Make	Model	Year	Install	CAN	Lights	Trunk/Hatch	POC	I/O Changes
DL-FM6 Lincoln	MKZ Hybrid PTS	2013	Type 1/2	OBD-II	Park / Auto A	gry/yel (6)	N/A	Green White/Blue N/A

FTI-XXX - Notas de instalación y configuración

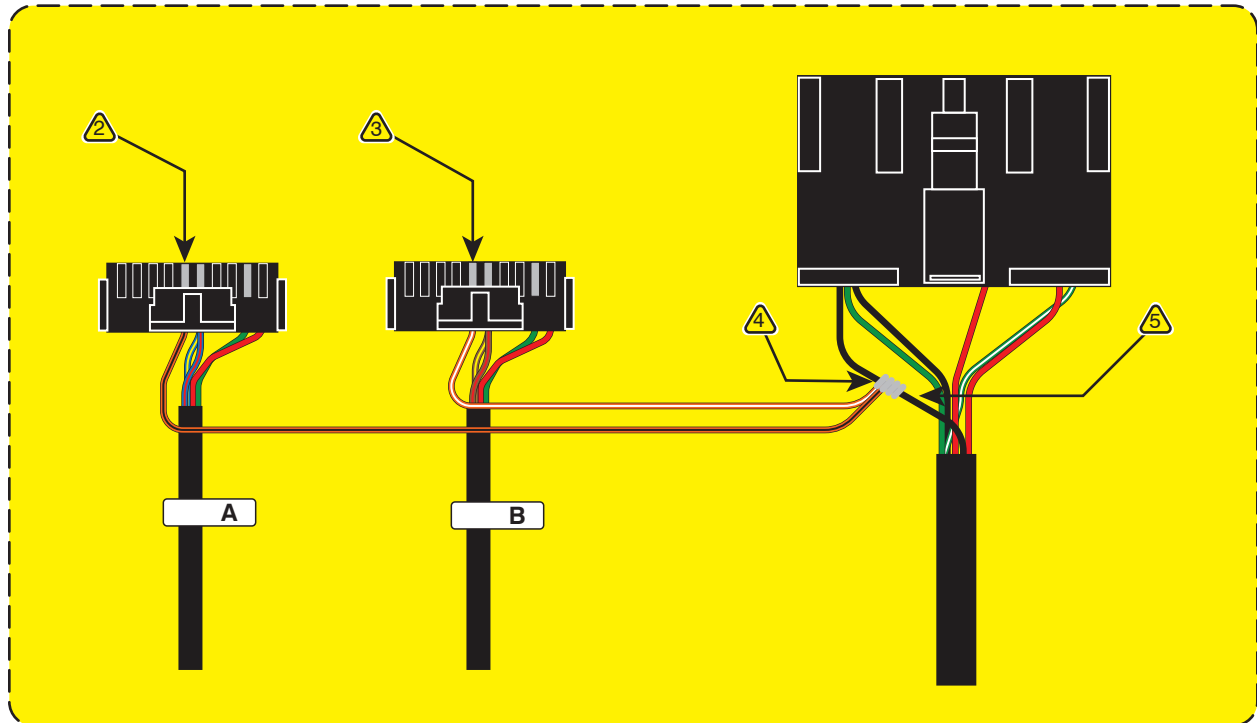
Descripción general: La versión de producción inicial del arnés FTI-FDK2 no tuvo en cuenta el uso de componentes de RF del mercado de accesorios y no suministra la conexión que programa el módulo para el uso de RF de posventa. Este problema afecta la versión inicial y actualmente se está abordando en producción, pero para las instalaciones que utilizan RF del mercado de accesorios se proporciona una reparación de campo a continuación.

Problema: el cable negro naranja no está incluido en el conector BLADE. Este cable debe estar presente en los pasos 1 y 2 de el procedimiento de programación del módulo para que el módulo controle adecuadamente las cerraduras de las puertas del vehículo mediante RF del mercado de accesorios. Los cables necesarios pueden obtenerse del arnés suministrado originalmente con el cartucho BLADE, insertado en la posición #5 de cada conector BLADE y conectado a cualquiera de los cables de tierra negros en el conector CN1 del arnés.

- 1.) Use una herramienta de selección para presionar la pestaña de bloqueo en el conector del terminal de los cables naranja / negro y naranja / blanco en el pin las posiciones 5 y 15 del conector BLADE que se suministró con el módulo BLADE, retire los cables para la reubicación.
- 2.) Con la lengüeta de bloqueo reposicionada, inserte el cable naranja / negro en la posición # 15 del conector marcado con [A].
- 3.) Con la lengüeta de bloqueo reposicionada, inserte el cable naranja / blanco en la posición # 15 del conector marcado con [B].
- 4.) Extienda los cables naranja / negro y naranja / blanco al conector CN1, pele los extremos y conéctelos a uno de los cables a tierra negros.
- 5.) Una vez que los cables se hayan conectado y aislado de forma segura, puede continuar con la programación del módulo.
